# 设计修改通知单

工程名称	中浩德山水文苑示范区项目景观工程		
设计号	ZL-19-1104	专业	园建
项目名称	红色村三组城中村改造项目景观设计工程	阶段	施工蓝图
图纸名称	图纸变更		
编号	BG-001	修改版次	
更改的原图号		日期	2020.06.01

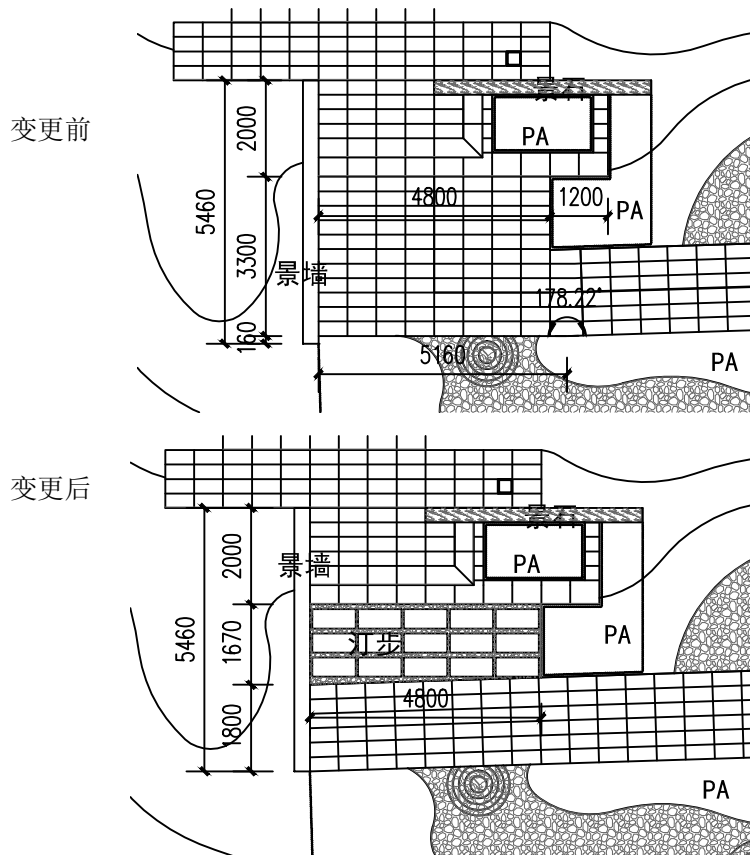
- 1、原图中所有仿黄洞石瓷砖原设计为密缝施工，变更为留缝3mm施工，并做美缝（深咖色）处理；
  - 2、原图纸BD-1.1中景墙一处的地铺平台与通往停车场的道路有夹角，现变更为道路向景墙一方向顺直铺石材道路与景墙相接，道路与台阶之间的空白区域，做青石板汀步，砾石填充；
- 如下图所示：（汀步规格见现场铺装）
